改修後 天井伏図

1級建築士事務所登録 知事登録(石)674号 1級建築士登録 第286985号 岡崎 慶彦	第1回設計変更	工事名 札幌市子ども人形劇場こぐま座外部改修ほか工事	日付	担当	図面番号 A / 16
		図面名称 天井伏図	設計変更後	縮尺 1/100 (A1) 1/200 (A3)

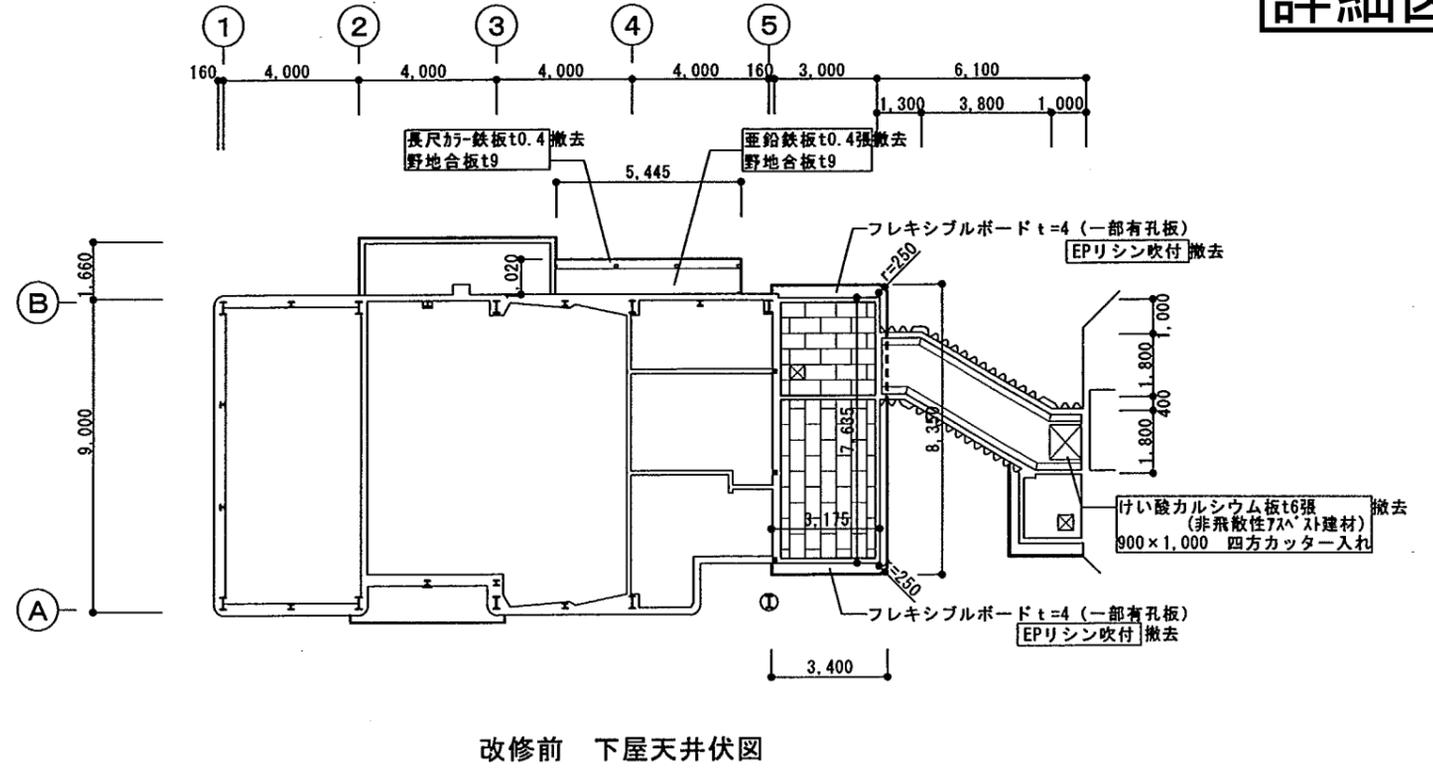
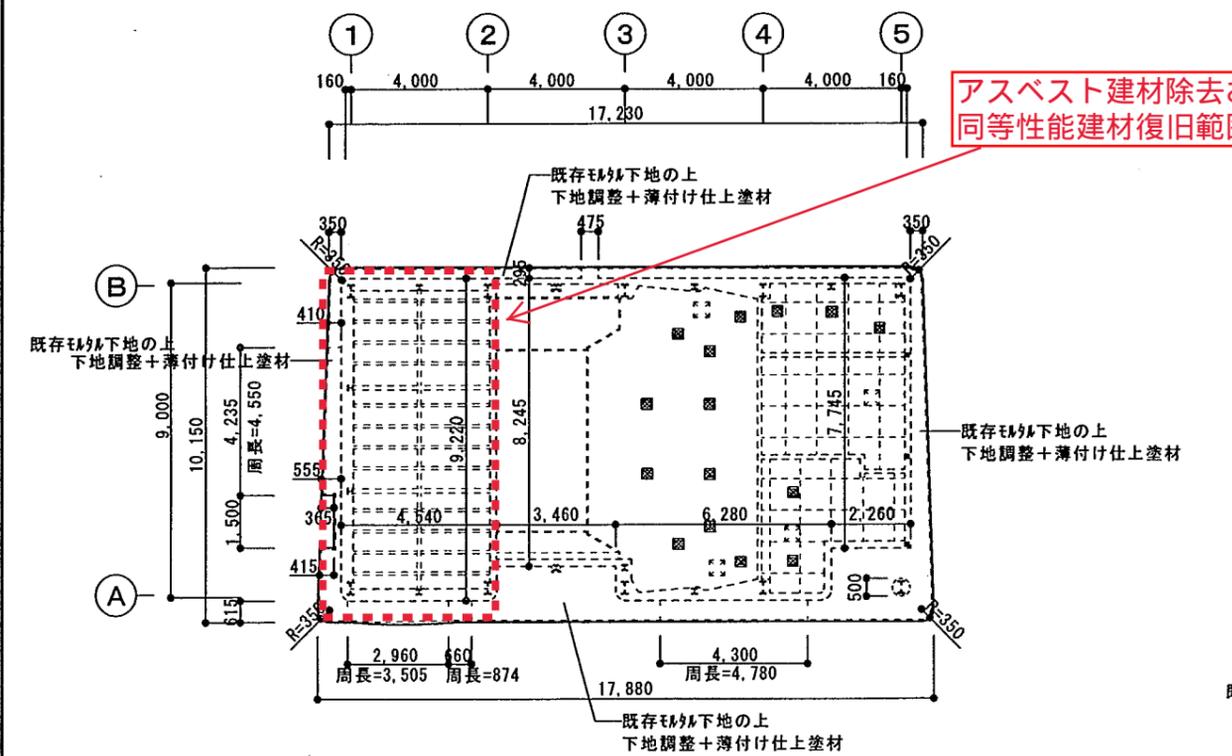
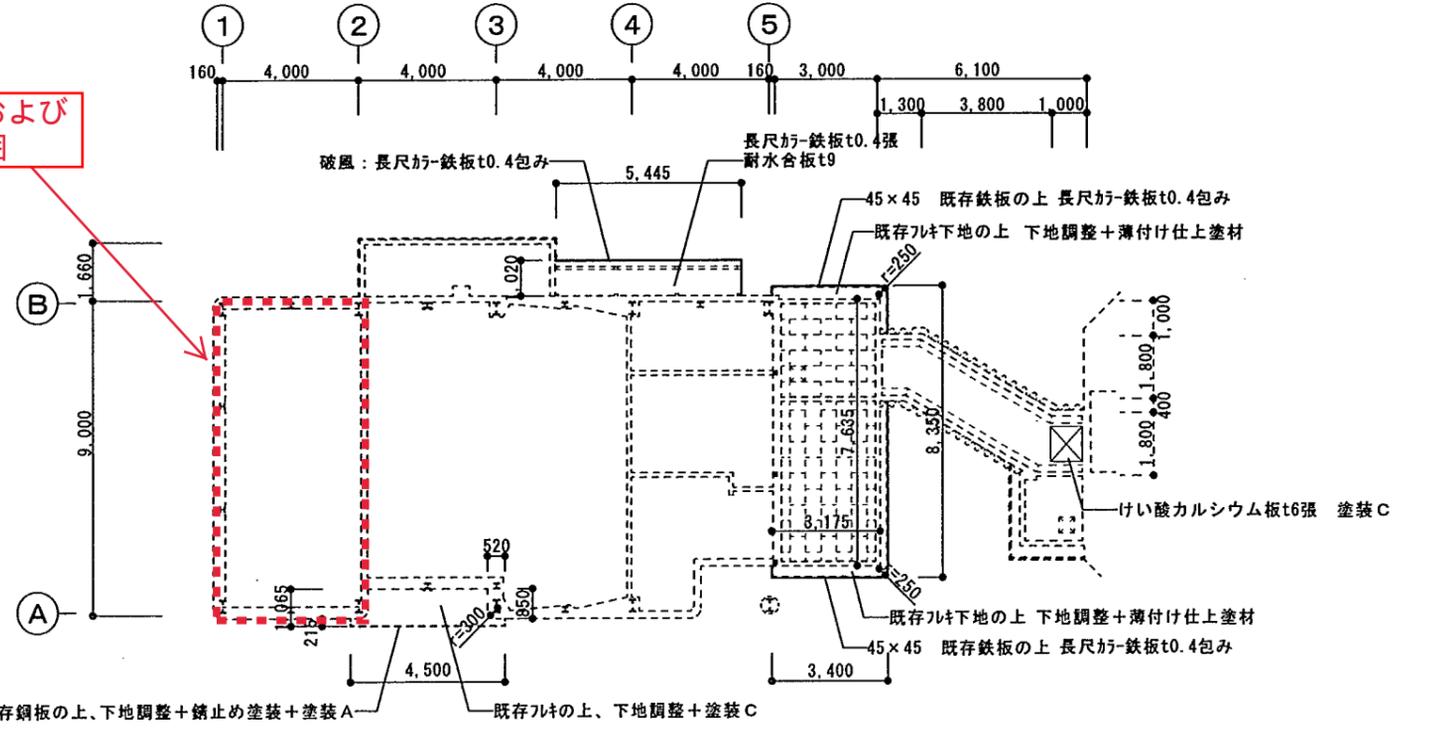
アスベスト建材除去および同等性能建材復旧範囲
